**UR-L1107**

**Programa de la Corporación Vial II - Uruguay**

**ANÁLISIS DE DISEÑOS EJECUTIVOS, POLÍTICAS DE  
CONSERVACIÓN Y EVALUACIÓN ECONÓMICA DE LOS  
PROYECTOS**

**INFORME 1**

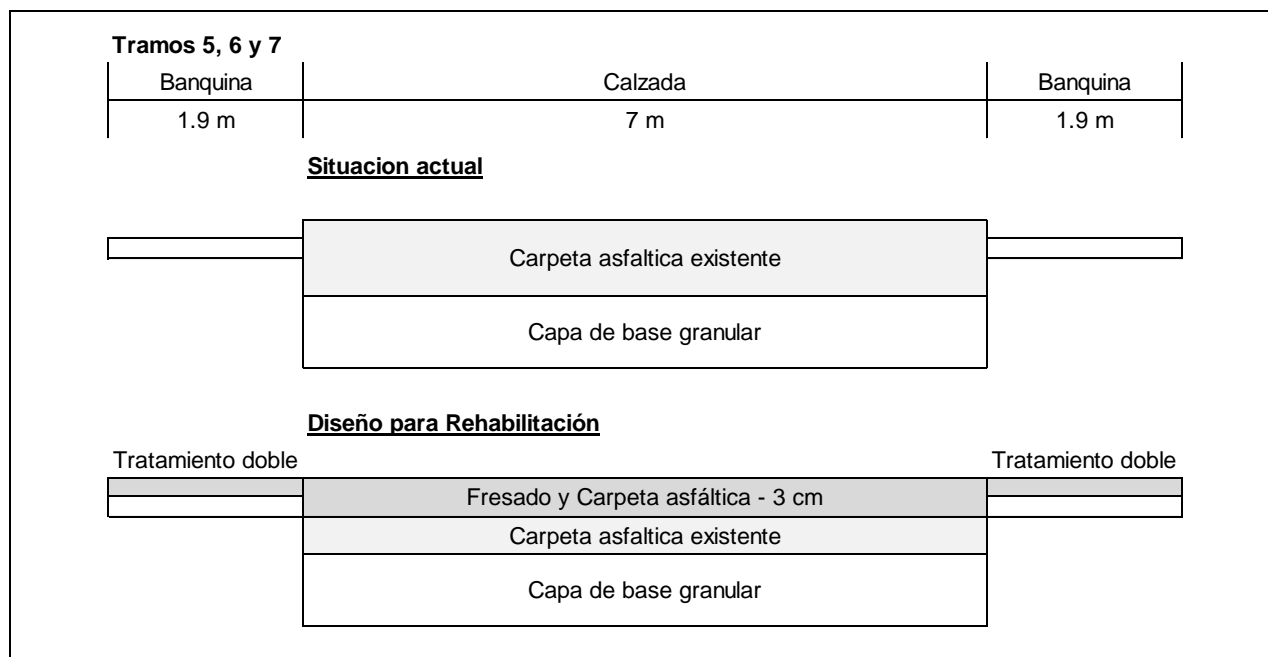
Se modificó: alcance de tramos 5 y 6 para tramos 5, 6 y 7, longitud de 33,2 km para 67,4 km, con reducción de espesor de fresado y carpeta de 4 cm para 3 cm. Con esto la cantidad de mezcla asfáltica para carpeta aumentó de 24.500 ton para 36.900 ton, con aumento en el presupuesto.

Con este se tiene una solución de más baja calidad para rehabilitación de la calzada de tramos 5 y 6, con 3 cm de espesor, con riesgo cuanto a la suficiencia para eliminación de ahuellamientos y hundimientos existentes.

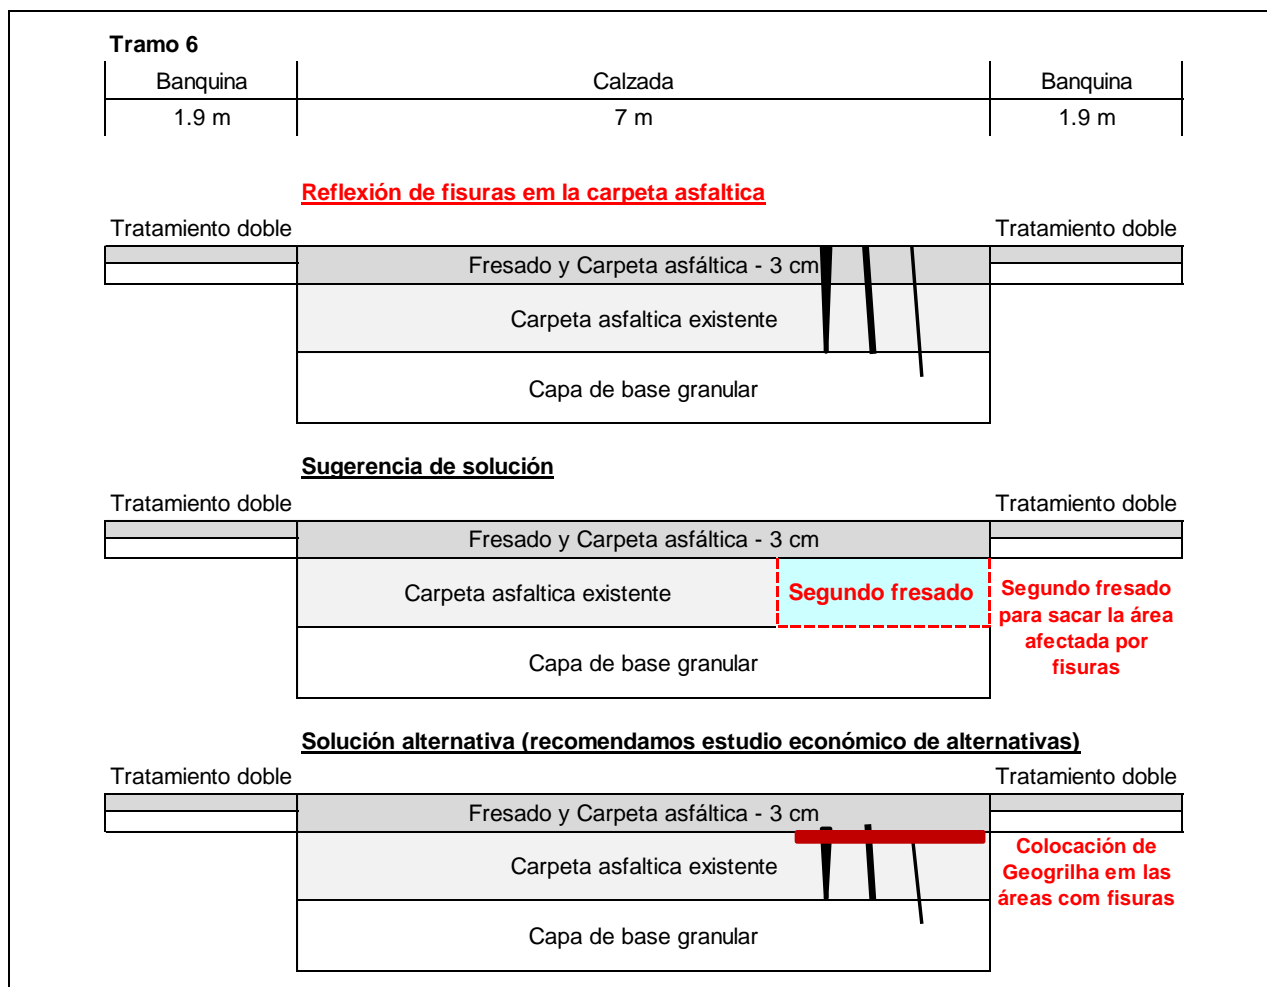
**La solución de rehabilitación puede no ser suficiente para el pavimento de este tramo, se las fisuras y grietas tienen profundidad mayor que lo espesor de fresado de 3 cm del proyecto. Con solo 3 cm de espesor de fresado, no serán sacadas todas las fisuras y grietas, con riesgo de reflexión de las trincas de las capas más profundas en la carpeta asfáltica a ejecutar. La figura abajo muestra este riesgo de reflexión de trincas.**

Si no se ejecuta lo segundo fresado se tiene la reflexión de fisuras en la carpeta de 3 cm en poco tiempo.

Hacemos una sugerencia para evitar la reflexión de fisuras y grietas en este tramo:

- Hacer el fresado de 3 cm, en todo ancho de calzada;
- Hacer recorrida en toda la superficie de fresado y identificar las áreas afectadas por fisuras y grietas profundas en el residuo de la capa asfáltica existente, y hacer demarcación de las áreas;
- Hacer segundo fresado en las áreas afectadas por fisuras y grietas profundas hasta la profundidad de las fisuras;
- Hacer reposición de mezcla asfáltica en el área de segundo fresado;
- Ejecutar la carpeta con 3 cm en todo o ancho.

Una alternativa posible es la colocación de geogrilla en toda área afectada por fisuras y grietas, antes de la carpeta asfáltica, pero es necesario comparar los costos de este dos servicios (recomendamos hacer estudio económico de alternativas).

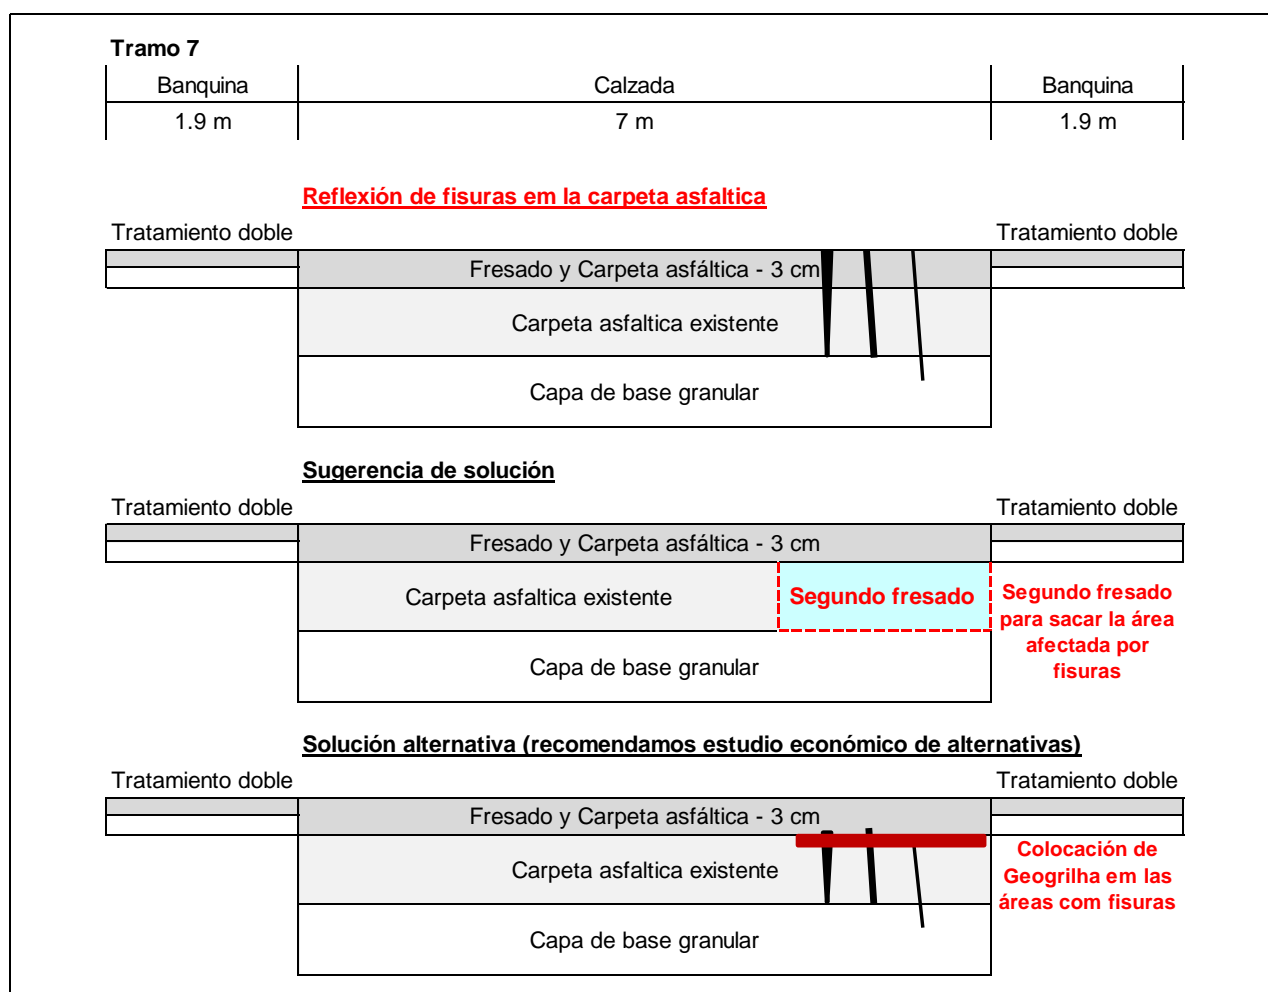
La solución de rehabilitación puede no ser suficiente para el pavimento de este tramo, se las fisuras y grietas tienen profundidad mayor que lo espesor de fresado de 3 cm del proyecto. Con solo 3 cm de espesor de fresado, no serán sacadas todas las fisuras y grietas, con riesgo de reflexión de las trincas de las capas más profundas en la carpeta asfáltica a ejecutar. La figura abajo muestra este riesgo de reflexión de trincas.

Si no se ejecuta lo segundo fresado se tiene la reflexión de fisuras en la carpeta de 3 cm en poco tiempo.

Hacemos una sugerencia para evitar la reflexión de fisuras y grietas en este tramo:

- Hacer el fresado de 3 cm, en todo ancho de calzada;
- Hacer recorrida en toda la superficie de fresado y identificar las áreas afectadas por fisuras y grietas profundas en el residuo de la capa asfáltica existente, y hacer demarcación de las áreas;

- Hacer segundo fresado en las áreas afectadas por fisuras y grietas profundas hasta la profundidad de las fisuras;
- Hacer reposición de mezcla asfáltica en el área de segundo fresado;
- Ejecutar la carpeta con 3 cm en todo o ancho.

Una alternativa posible es la colocación de geogrilla en toda área afectada por fisuras y grietas, antes de la carpeta asfáltica, pero es necesario comparar los costos de este dos servicios (recomendamos hacer estudio económico de alternativas).

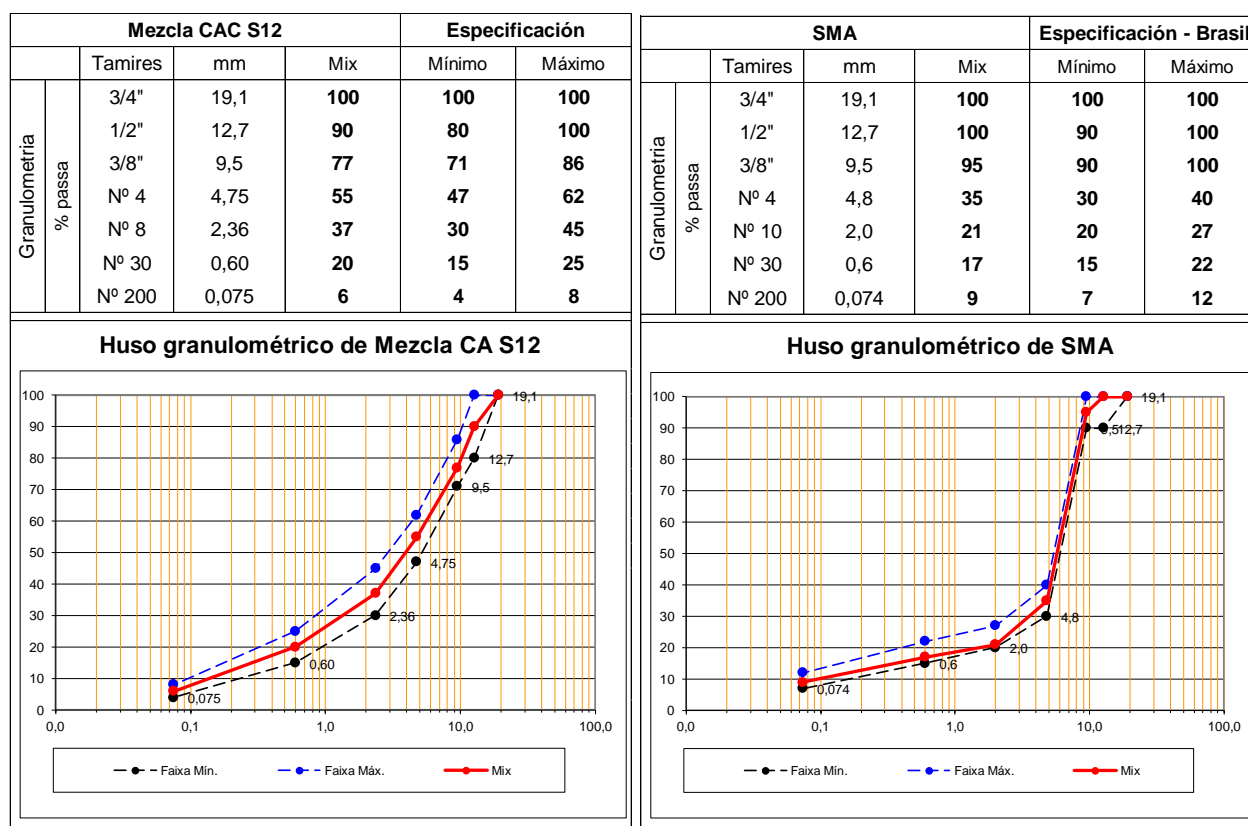
Efectuamos una comparación entre el huso granulométrico grueso definido en la sección 7 para la mezcla CAC S12 y el huso de lo pliego de SMA – “Stone Mastic Asphalt” de Brasil, en la figura adjunta.

Observamos que la mezcla indicada en la sección 7 de especificaciones del proyecto de Ruta 2 presenta una graduación continua, similar a mezclas tradicionales de concreto asfáltico. Ya el huso de SMA de Brasil y otros países tiene una graduación descontinua, con mayor resistencia a deformación plástica.

Para otros proyectos en lo futuro recomendamos estudiar el empleo de mezcla tipo SMA – “Stone Mastic Asphalt”, que será más eficiente que la mezcla CAC S12 definida en proyecto de Ruta 2.

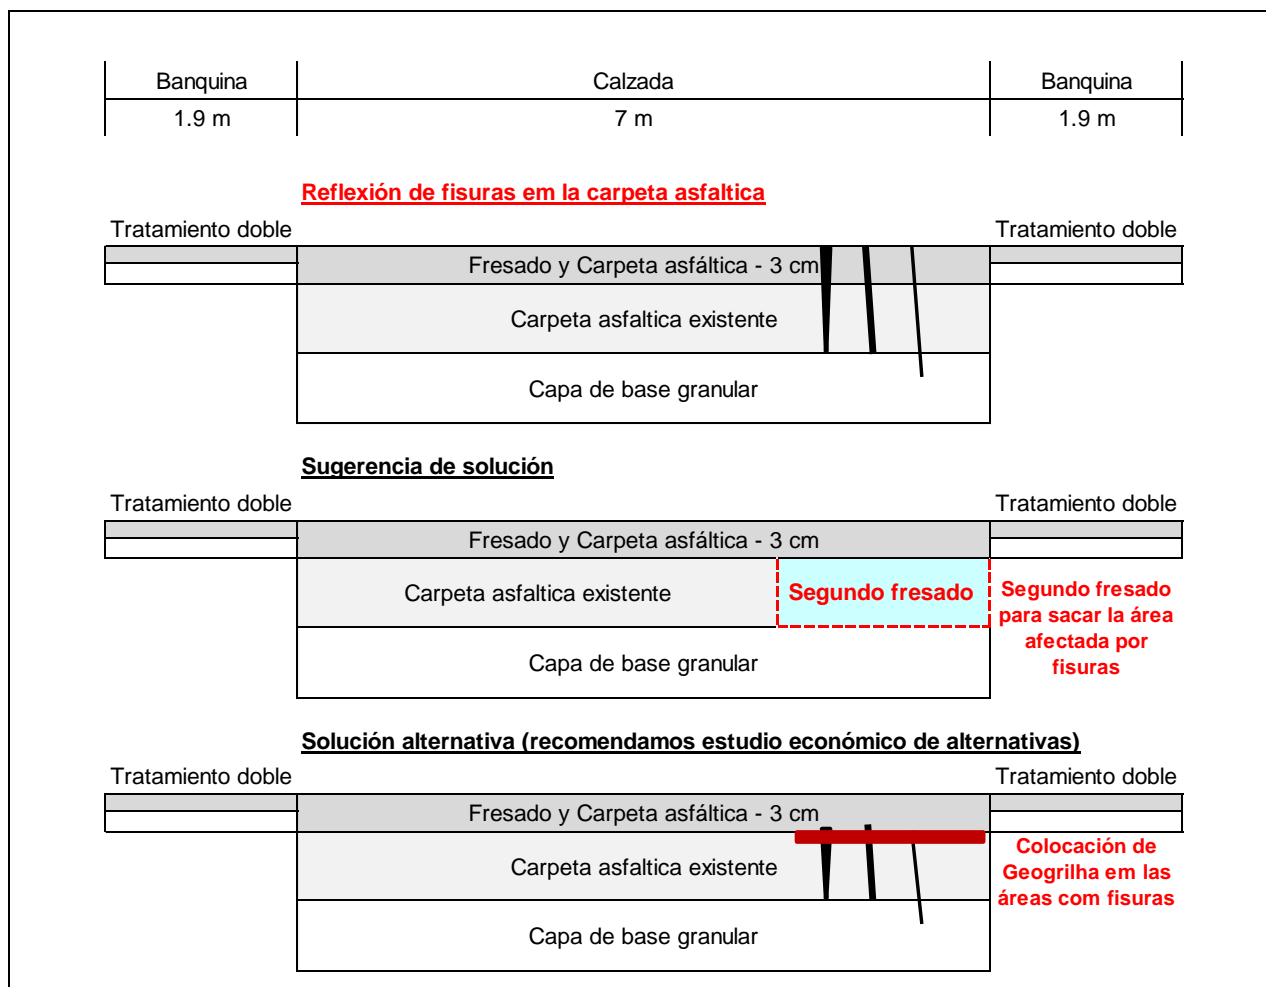
Nos tramos con fisuras selladas en manchas de concentración de granos gruesos de agregados, por segregación o separación en la mezcla asfáltica, denominados “nidos de pajarito”, hacemos una sugerencia para el diseño, para evitar la reflexión de fisuras y grietas en la capa de refuerzo:

- Hacer el fresado en todo ancho de calzada;
- Hacer recorrida en toda la superficie de fresado y identificar las áreas afectadas por fisuras y grietas profundas en el residuo de la capa asfáltica existente, y hacer demarcación de las áreas;
- Hacer segundo fresado en las áreas afectadas por fisuras y grietas profundas hasta la profundidad de las fisuras;
- Hacer reposición de mezcla asfáltica en el área de segundo fresado;
- Ejecutar la carpeta con espesor del diseño en todo o ancho.
